Mission régionale d'autorité environnementale

**Avis délibéré de la Mission régionale
d'autorité environnementale sur
le projet de la zone d'aménagement concerté
« ZAC 1 » au sein de l'Opération d'Intérêt National n°2 « Tigre -Maringouins » sur la commune
de Cayenne.**

n°MRAe 2020APGUY2

Figure 24 : Scénario 4 - projet retenu (A234, EGIS, 2019)

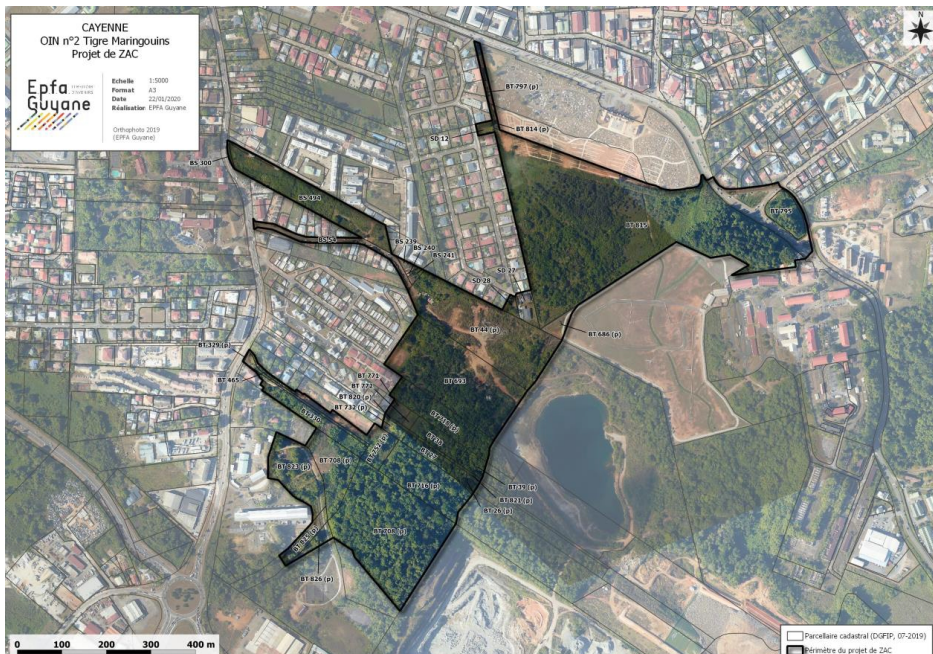
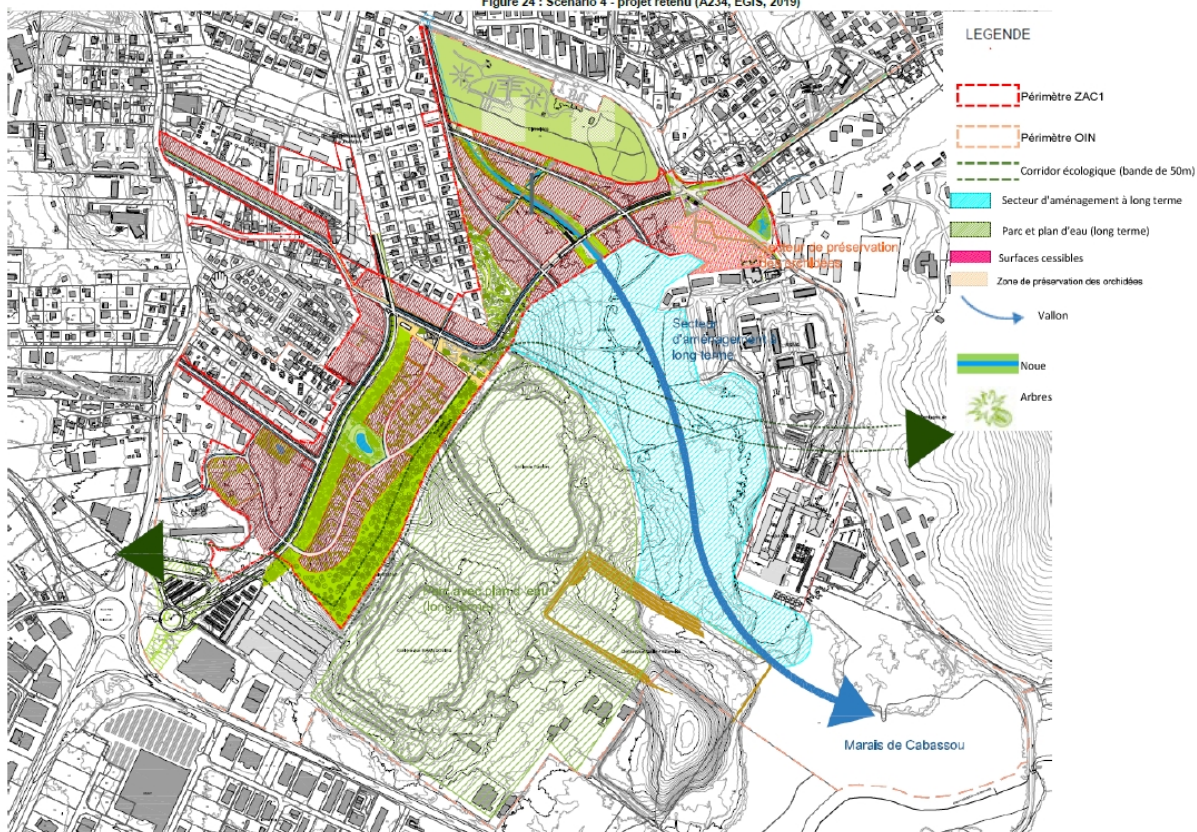
Le dossier présente les motifs qui ont prévalu à l'urbanisation de ce secteur et présente l'évolution de la réflexion, via trois scénarios. Cette réflexion a conduit à choisir un quatrième

scénario pour une meilleure prise en compte de l'environnement, comme le maintien du corridor écologique d'est en ouest, la préservation de 80 %, soit 1,6 ha, de la forêt marécageuse qui s'étend au nord du projet, sur un peu plus de 2 ha, et qui abrite les pieds d'*Aspidogyne longicornu*.
